# 정기(기동점검) 점검 결과보고

## 〔스페이스 살림 조성공사〕

- 점검일시 : 2020.08.24 (월)
- 점검결과
- ◆ 점검자 : 전해령,이태형

○ 전도재해 예방(건축부)

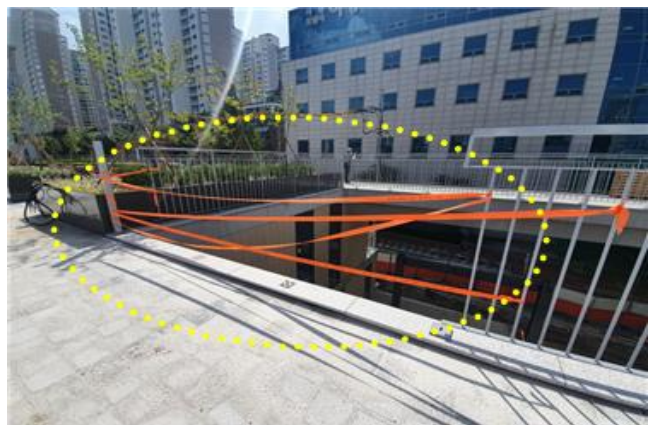
- 주차장 램프구간에 보관 된 벽돌은 불안정하게 쌓여있어 전도 위험이 있으므로 조치 요망  
※ 산업안전보건기준에 관한 규칙 제3조(전도의 방지)
